Dodatek č. 8 ke smlouvě o dílo

Základní škola na Komenského náměstí v Říčanech

KATEGORIZACE ZMĚN ZÁVAZKU V DODATKU Č. 8 KE SMLOUVĚ O DÍLO PODLE § 222 ZZVZ

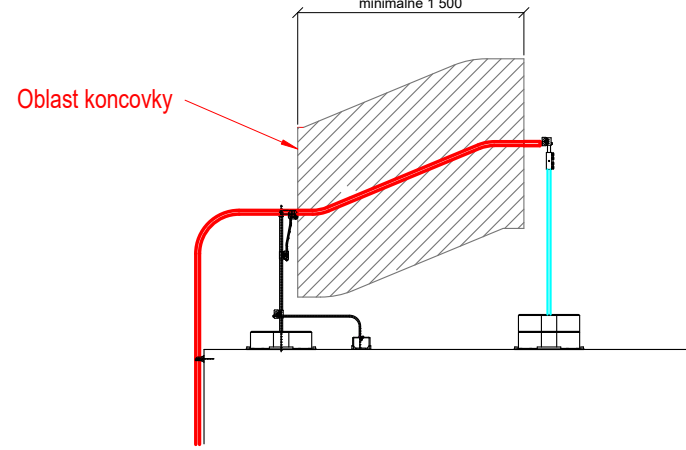
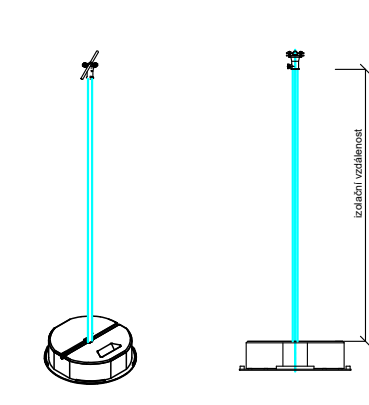
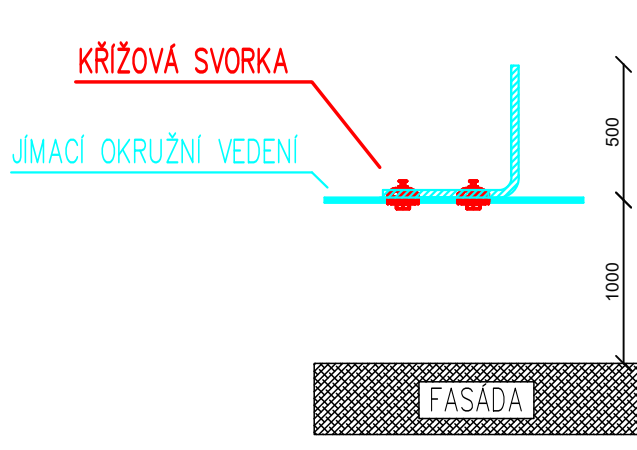
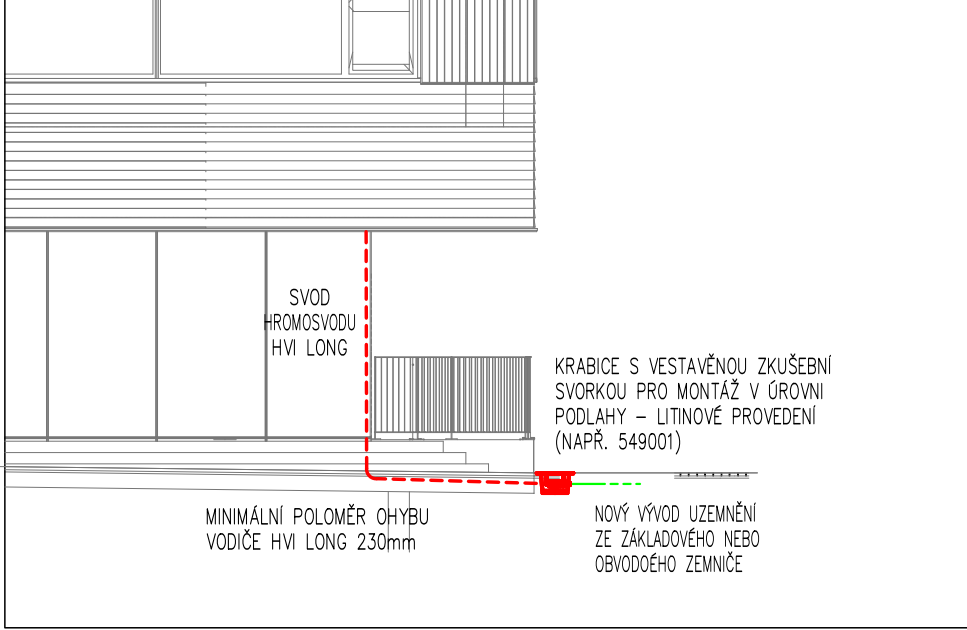
- a) Navrhovaná úprava hromosvodu ruší některé svody a upravuje u některých dalších svodů jejich polohu. V návrhu je doplněn propoj mezi horní a dolní úrovní střechy na objektu SO 0 1. Návrh zohledňuje aktuální technické řešení doporučené výrobcem. Například použití 4 ramenných stojanů na místo trojramenných používaných dříve. Použití nových stojanů zvyšuje stabilitu celé konstrukce. Důvodem této změny je náhrada prvků navržených v projektové dokumentaci, které se v současné době již nevyrábějí, nejsou na trhu dostupné, za prvky aktuálně na trhu používané.
